નાયબ વન સંરક્ષકશ્રીની કચેરી, ભાવનગર વન વિભાગ, ભાવનગર

ક્રમાંક:- બ/જમન/ટે-૧૧/૯૯૯૨/૨૦૨૨-૨૩ તા:- ૨૪/૨/૨૦૨૩

વિષય:- **Proposal for Diversion of 598.2427 Ha. Forest land for methala Bandhara Irrigation Project near Village Methala in Talaja Taluka in Bhavnagar District of Gujarat State. Online Proposal No.FP/GJ/IRRIG/44298/2020 Reg.**

Village :- Monpur
Legend
Proposed CA Area
Suitable area for Compensatory Afforestation
Google Earth

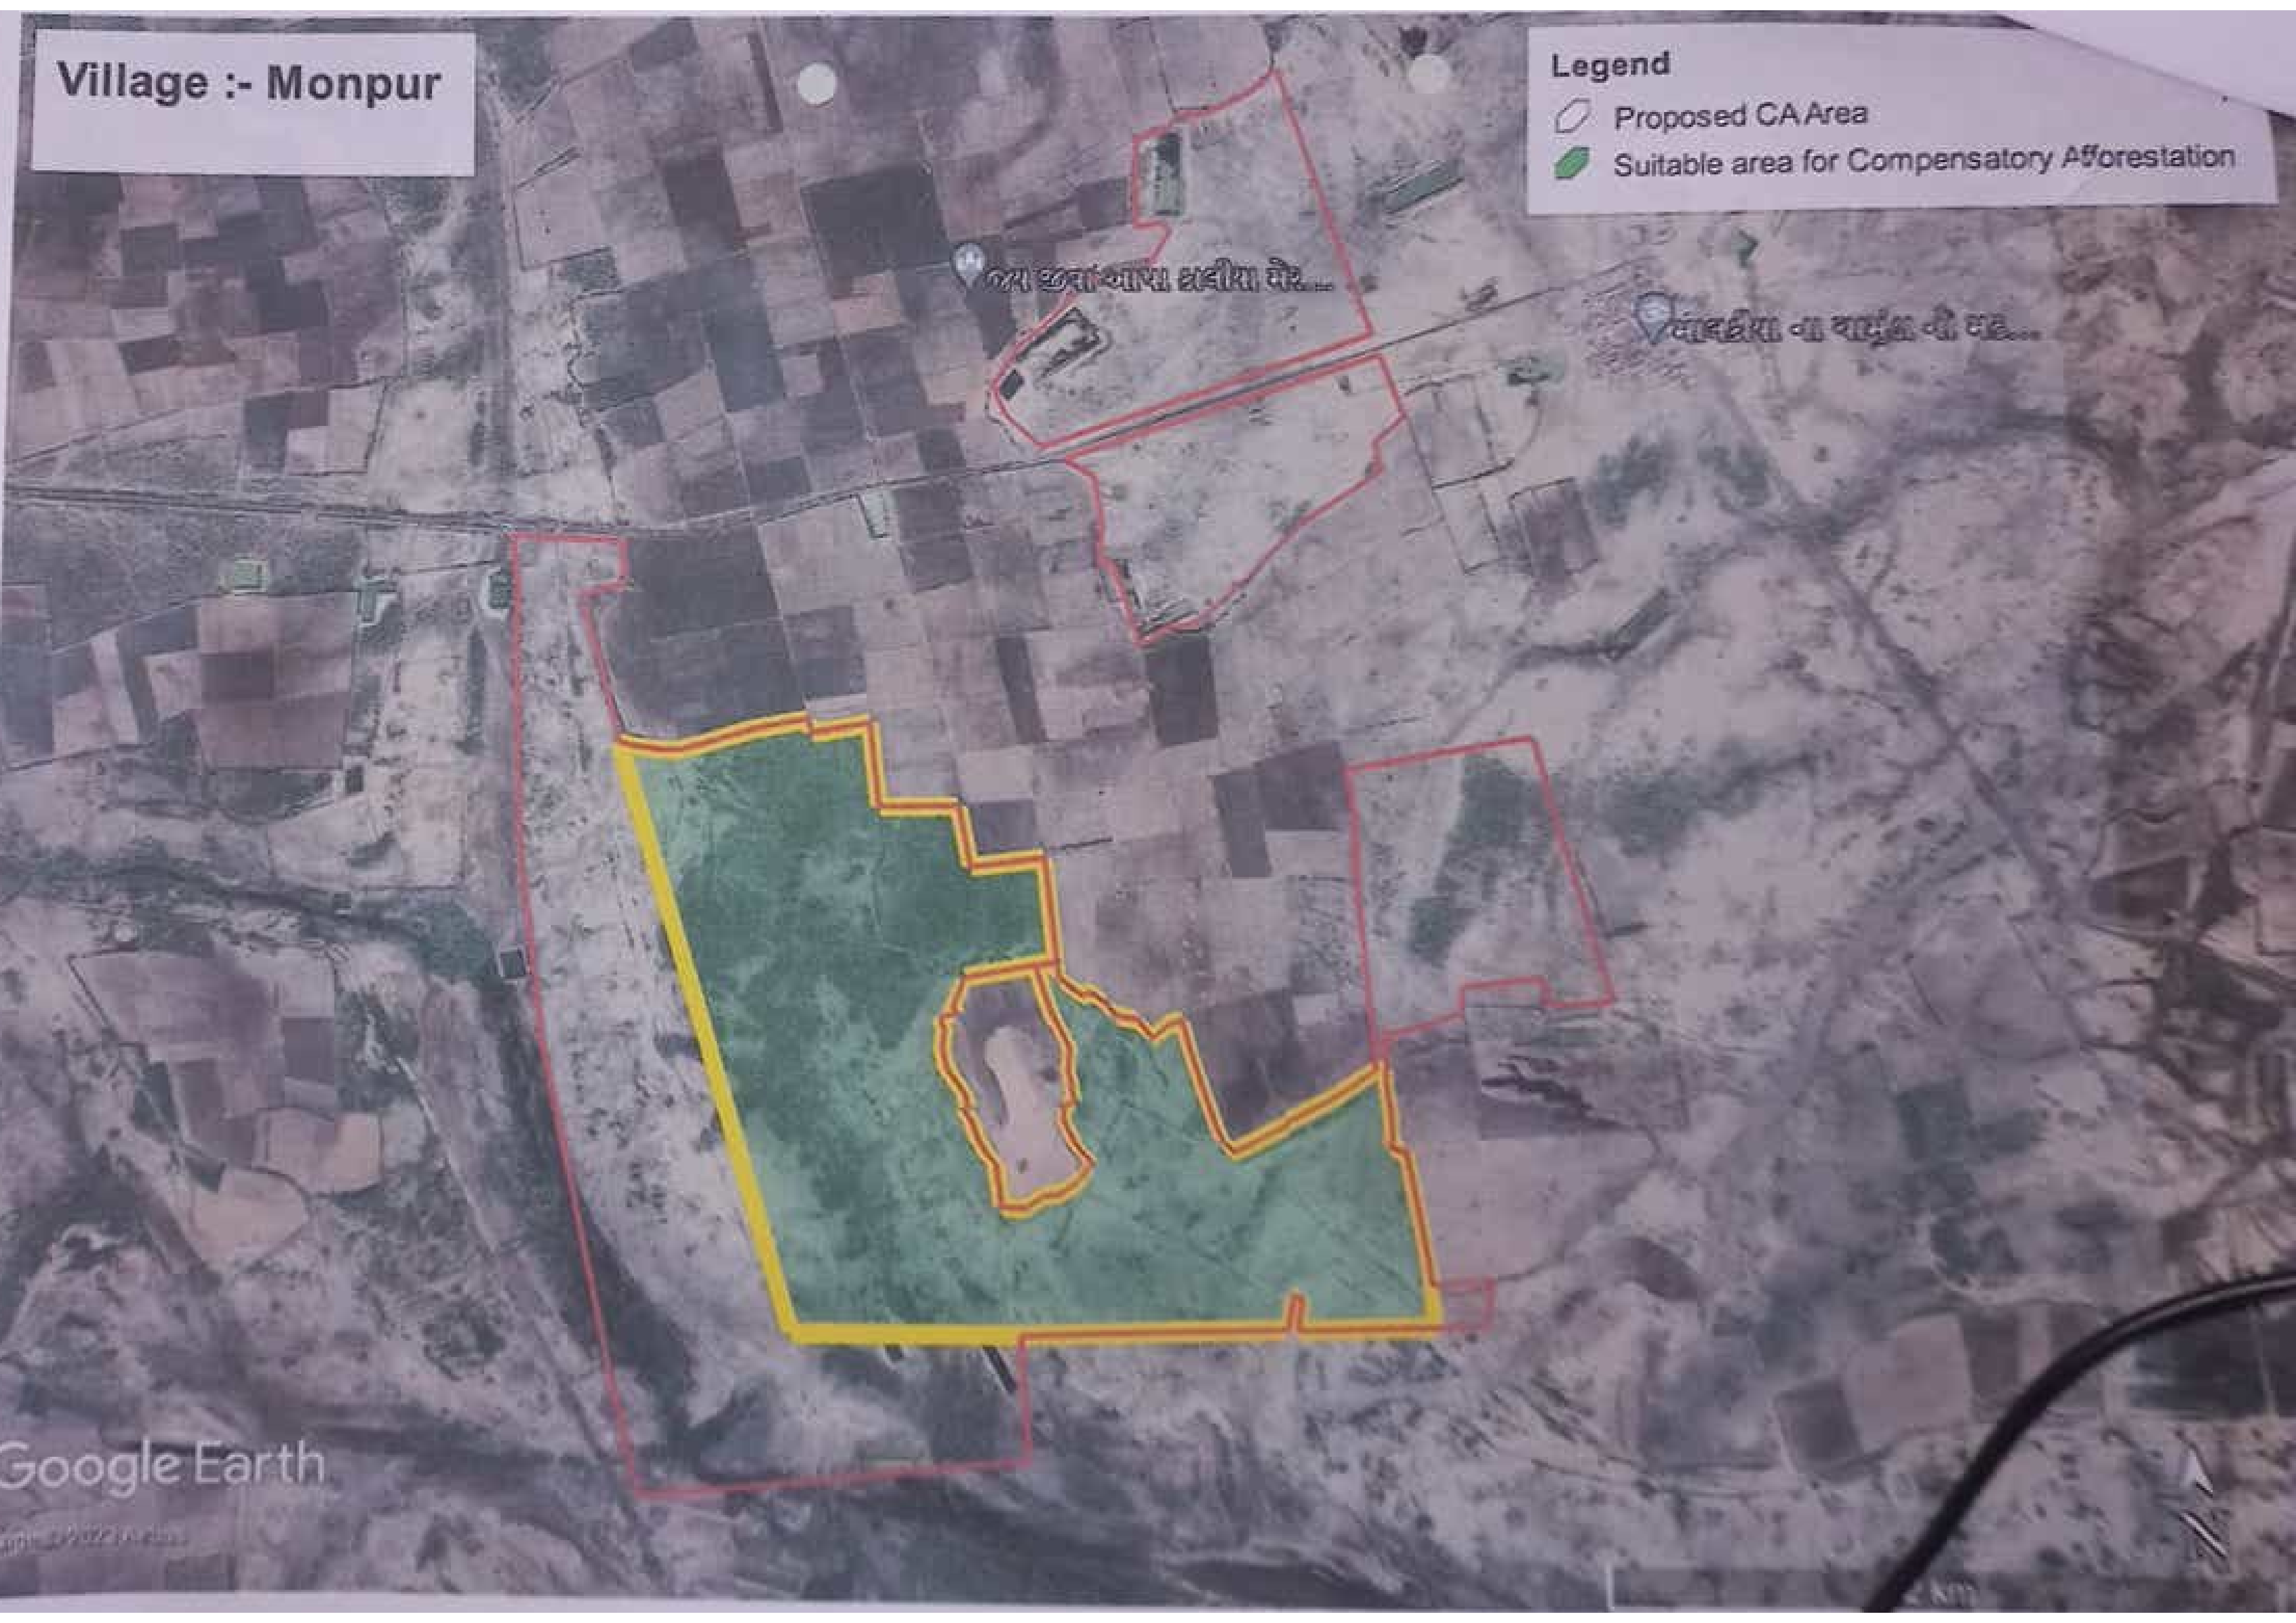
ડિ.આઈ.એલ.આર. દ્વારા જે જમીન બતાવવામાં આવેલ છે. તે જમીનની અંદરના ભાગમાં પરીક્ષેત્ર વન અધિકારીશ્રી, વલ્લભીપુર દ્વારા વળતર વનીકરણ માટે લાયક હોવા અંગેની ચકાસણી કરી સંદર્ભ-૭ વાળા પત્રથી અહેવાલ સાદર કરવામાં આવેલ છે. સદરહું અહેવાલ મુજબ ભારત સરકારશ્રી દ્વારા માંગવામાં આવેલ પુર્તતા સંતોષાય તેવો માત્ર ૨૫૦ હે. વિસ્તાર ઉપલબ્ધ થાય છે(નકશાની નકલ સામેલ છે.) જેથી ડાયવર્ઝન થતા ૫૯૮.૨૪૨૭ હે. વિસ્તાર સામે વળતર વનીકરણ માટે ઉપયોગમાં લઈ શકાય તેવી બિનજંગલ જમીન ૨૫૦ હે. ઉપલબ્ધ થઈ શકે તેમ હોય બાકીની હે.૩૪૮.૨૪૨૭ બિનજંગલ જમીન આપના દ્વારા સુચિત કરવાની રહે છે.

આમ ઉપરોક્ત તમામ બાબતો ધ્યાને લેતા આપના દ્વારા મોજે.મોણપુરની સુચવવામાં આવેલ બિનજંગલ જમીનના નકશામાં તેમજ સંલગ્ન વિગતોમાં સુધારો કરી અત્રેને મોકલી આપવા તેમજ ખુટતી ૩૪૮.૨૪૨૭ હે. જમીન અન્ય સ્થળે પસંદ કરી અત્રેને જણાવવા વિનંતી છે. જેથી સુચિત જમીનની સ્થળ તપાસ કરી પુર્તતા ઉપલીસત્તાએ સાદર કરી શકાય.
